令和2年度 第1回 安倍川水系流域委員会 【安倍川水系河川整備計画の点検】

令和3年2月16日

国土交通省 中部地方整備局
静岡河川事務所

(1) 前回までの委員会における主な指摘事項とその対応

表-1 対策工法の選定表

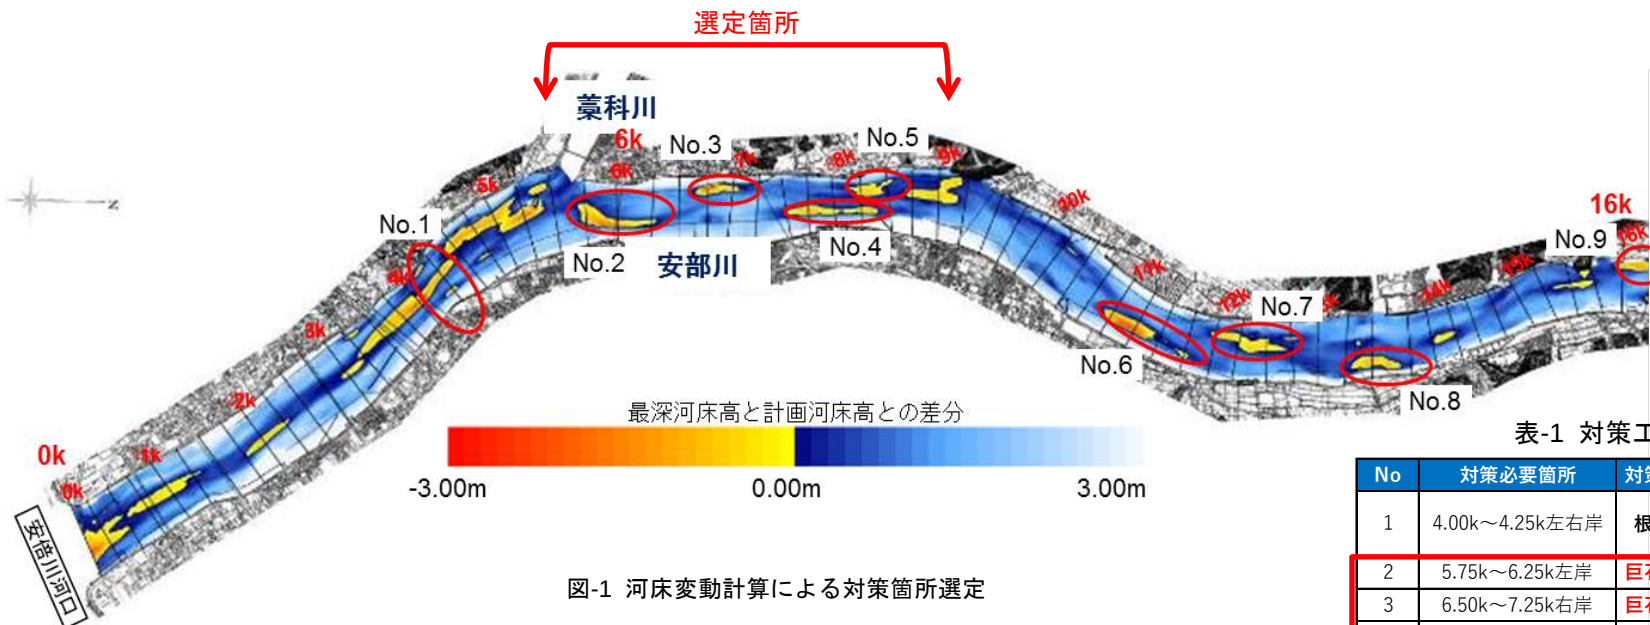
No.	分類	意見内容	対応
1	環境	P. 7とP. 23の巨石付き盛土砂州は、場所の設置基準について再度教えていただきたい。設置後に計画通り上手くいかないこともあると思うが、どのようなモニタリングをしているのか、また巨石付き盛土砂州によってどのような良い効果が出ているのか、モニタリングに含めて明らかにしていただきたい。	本資料P.5～8参照
2	治水	指摘内容④（気候変動を踏まえた治水計画のあり方 提言に関して）で、全国的な動きは注視していくとあるが、安倍川はダムがなく貯留の余裕がない河川である。狩野川のように放水施設もないため、降った雨がそのまま流れ出る川である見直しを行った際に、改修の厳しい箇所が出てくる可能性があるが、そういった箇所に対して、流域で水を逃がす方法など他に考えていかなければいけないのではないかと。森林や農地の保水など、流域内で考えられる事を関係機関と調整していただきたい。	資料-2 P.5にてご説明
3	治水	台風19号による出水で河床が上昇があったということだが、今回の出水を受けて、河床の測量予定はあるか。	本資料P.9参照

- 巨石付き盛土砂州は、場所の設置基準や効果について、モニタリングに含めて明らかにしていただきたい。

- 安倍川は、上流からの土砂流出により、中下流領域で生じている河床上昇に起因する流下能力不足、中小洪水の偏流による河岸や堤防の侵食などの課題がある。
- 図-1に示す平面二次元河床変動計算により、整備計画流量流下時に河岸沿いで局所洗掘されやすく、対策が必要な箇所を抽出し、河道が直線的で水衝部が移動しやすい中下流部については巨石付き盛土砂州を選定した。
- 巨石付き盛土砂州は、河道内の砂州上流端の水衝箇所に巨石を配置することで、砂州の侵食や河岸前面の洗掘を防ぎつつ、砂州沿いに流れる中小洪水時の流向を改善させることが可能であり、繰り返し発生する中小洪水での洗掘・侵食の作用に対し、洪水流を河岸から離すことで護岸の機能確保や、侵食による構造物の弱体化を軽減することができる。

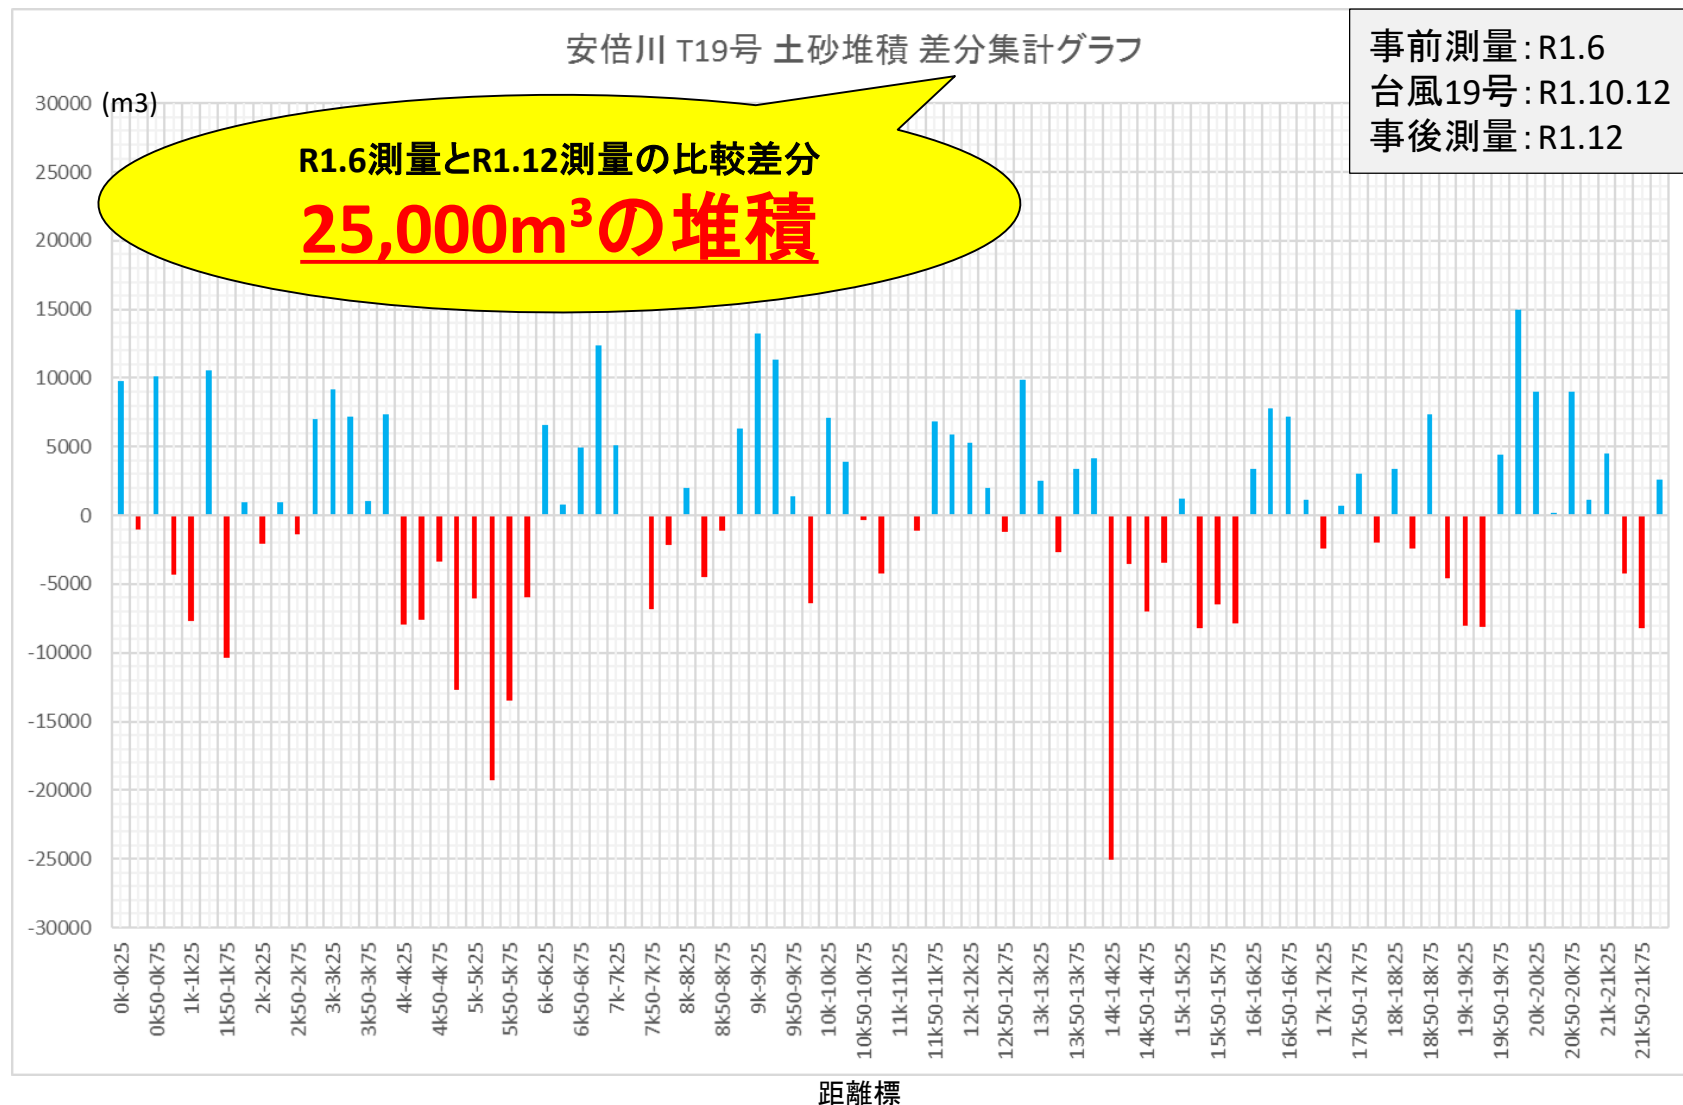
- 台風19号による出水で河床が上昇があったということだが、今回の出水を受けて、河床の測量予定はあるか。

- 令和元年6月に実施した地形測量と令和元年12月に実施した地形測量を比較した結果、令和元年12月時点で $25,000\text{m}^3$ の堆積を確認。
